Mission régionale d'autorité environnementale

**Avis de la Mission régionale d'autorité environnementale de la région Nouvelle-Aquitaine sur le projet de mise en compatibilité du plan local d'urbanisme du Barp (33), porté par la communauté de communes du Val de l'Eyre, par déclaration de projet relatif à l'implantation d'un collège et d'un lycée d'enseignement général**

N° MRAe : 2020ANA111

dossier PP-2020-9864

Superposition de la zone 1AUg et de la zone humide (source : notice explicative page 43)

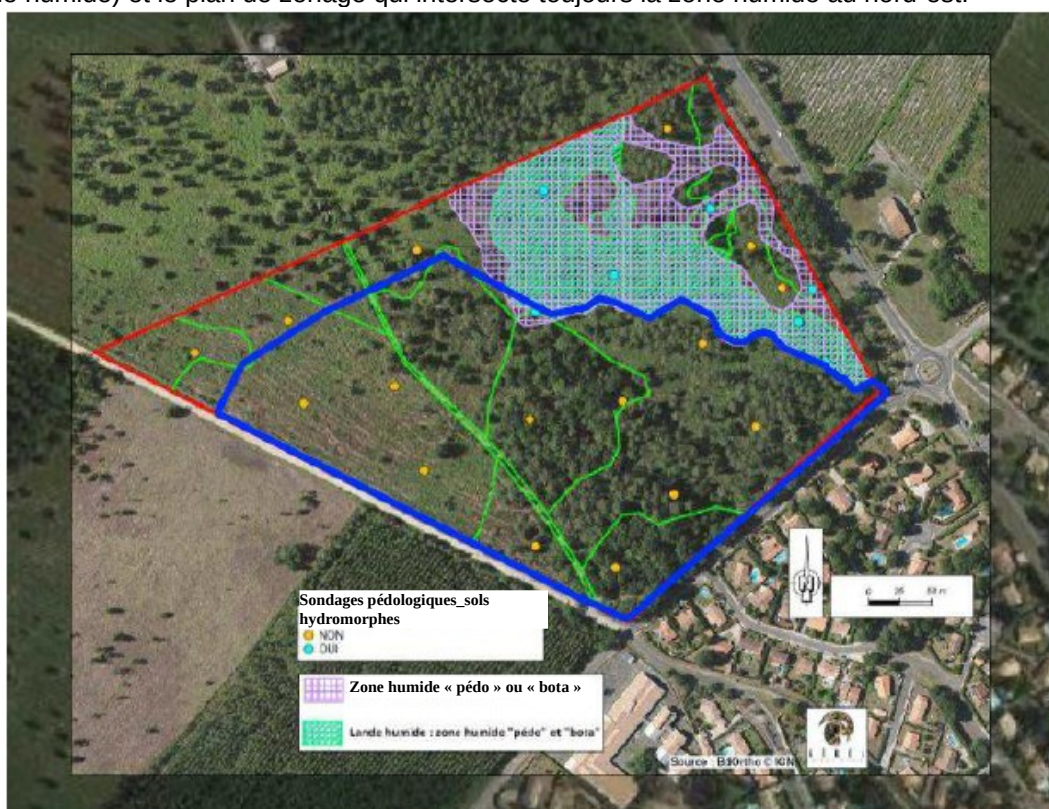
La communauté de communes du Val de l'Eyre a transmis en juillet 2020 à la MRAe un plan de composition modifié (plan de composition remplaçant le plan de la page 16 de la version 2 de la notice explicative) sans que soient modifiés ni le plan de zonage du projet de mise en compatibilité, ni les analyses écrites de cette notice. Il s'ensuit une incohérence entre le plan de composition tel que projeté (prévoyant un évitement total de la zone humide) et le plan de zonage qui intersecte toujours la zone humide au nord-est.

Cette incohérence nuit à la compréhension du dossier et ne garantit pas l'évitement total de la zone humide.

**La MRAe recommande fortement de mettre à jour l'ensemble des pièces du dossier démontrant un évitement total de la zone humide avant la réalisation de l'enquête publique de mise en compatibilité du plan local d'urbanisme.**

Carte de l'évaluation du niveau d'intérêt patrimonial (source : notice explicative page 46)

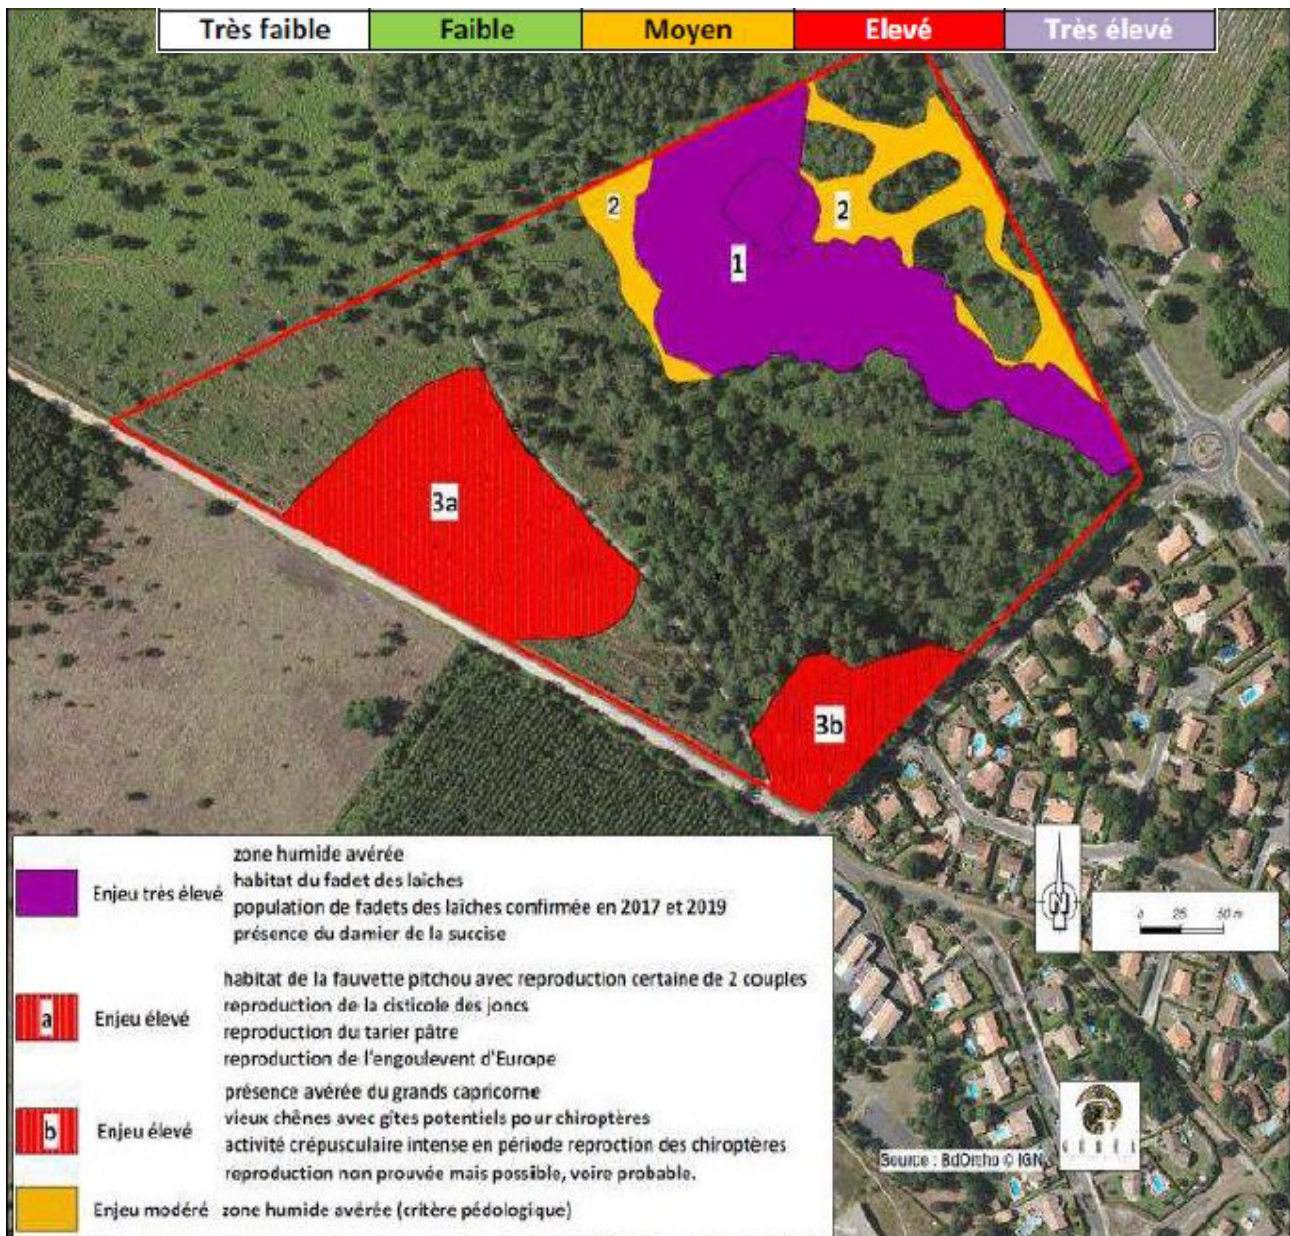
Selon le dossier<sup>5</sup>, le PLUi en cours d'élaboration n'identifie pas, quant à lui, d'intérêt particulier pour la TVB à hauteur du site d'étude bien qu'il soit situé au sein du Massif des Landes de Gascogne. Or les investigations de terrain ont démontré la présence d'habitats à enjeux élevés à l'ouest et au sud de la zone 1AUg.

Les impacts sur ces habitats et les espèces potentiellement impactées ne sont pas suffisamment décrits dans la partie évaluation environnementale de la notice présentée qui ne contient aucune analyse d'impact spécifique y faisant référence.

**La MRAe recommande de compléter le dossier de mise en compatibilité du PLU du Barp par une description des impacts sur les habitats naturels et les espèces en présence sur le site d'implantation du projet.**
